Avis délibéré de l'Autorité environnementale sur la création de la zone d'aménagement concertée (ZAC) des Six-Routes à La Courneuve (93)

n°Ae : 2017-25

Figure 3 : secteurs de projet sur La Courneuve (au niveau du point bleu se situent la future gare et le carrefour des Six-Routes)

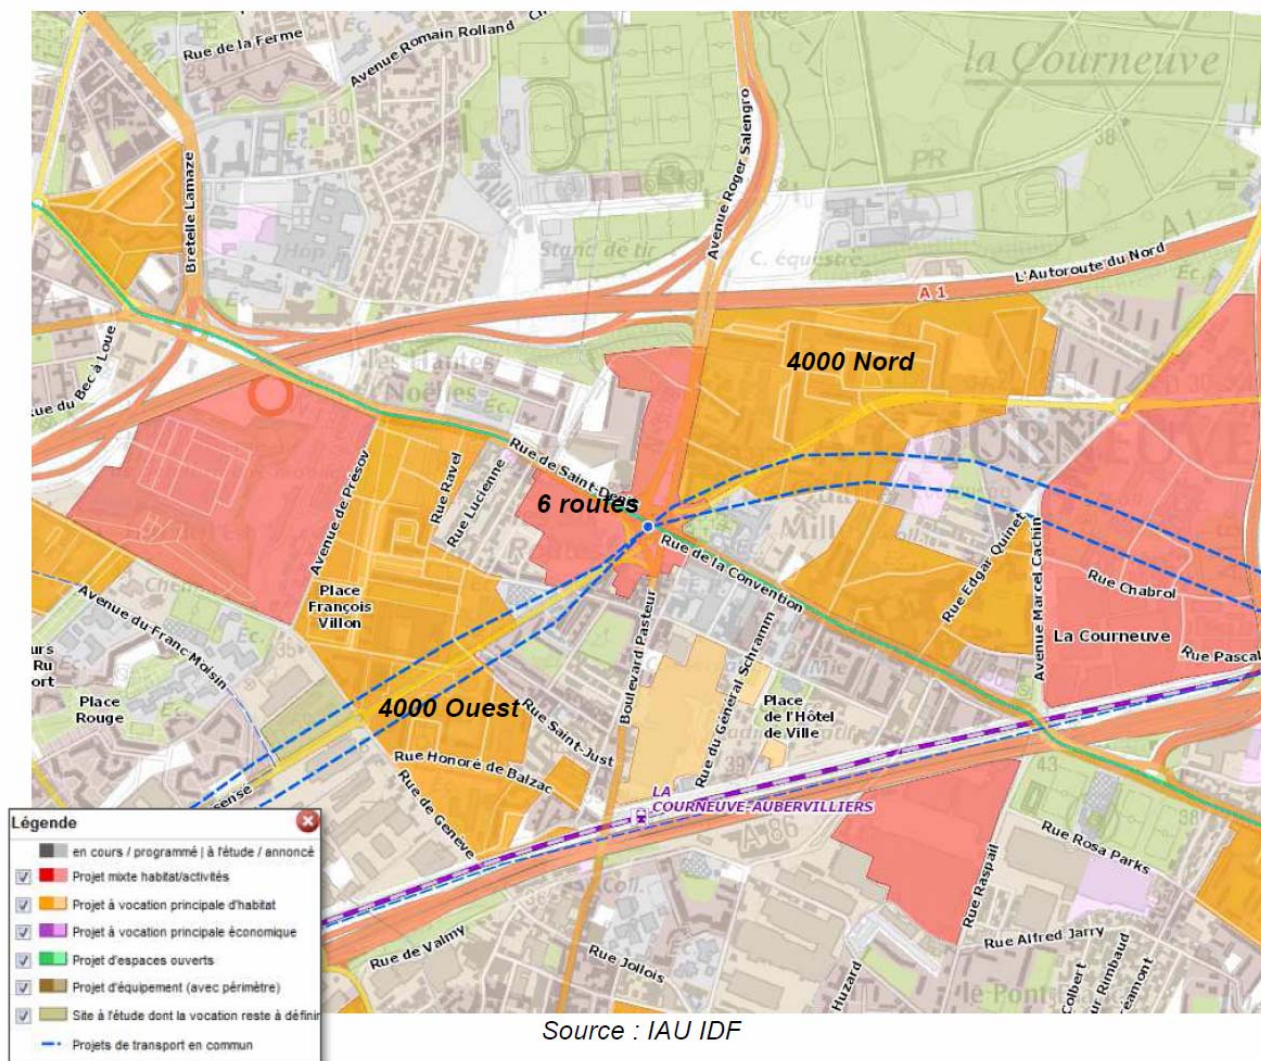
Le dossier ne justifie pas la délimitation du périmètre de la ZAC, et n'indique notamment pas pourquoi la gare ainsi que les réhabilitations et aménagements prévus dans la cité des 4 000¹⁰, ne sont pas inclus dans le périmètre de la ZAC. L'Ae note que les opérations d'aménagement de la gare prévoient la construction de 120 logements au-dessus de cet équipement.

L'Ae considère notamment que les éléments concernant l'aménagement de logements au-dessus de la gare, ainsi que le resserrement du carrefour et les circulations autour de celui-ci et de la gare, devraient être traités au titre des impacts directs du projet de la ZAC et non au titre des impacts cumulés. Ceci est d'autant plus vrai que le réaménagement du carrefour est présenté dans le dossier comme faisant partie de la phase 3 du projet. Par ailleurs, des variantes de l'aménagement du carrefour, présentées dans ce chapitre, ne sont pas évoquées dans l'analyse des variantes.

L'Ae recommande de justifier la délimitation de la ZAC et d'en tirer les conséquences éventuelles notamment sur l'analyse des impacts des travaux d'aménagement de voirie, en particulier ceux du carrefour des Six-Routes et de la gare.
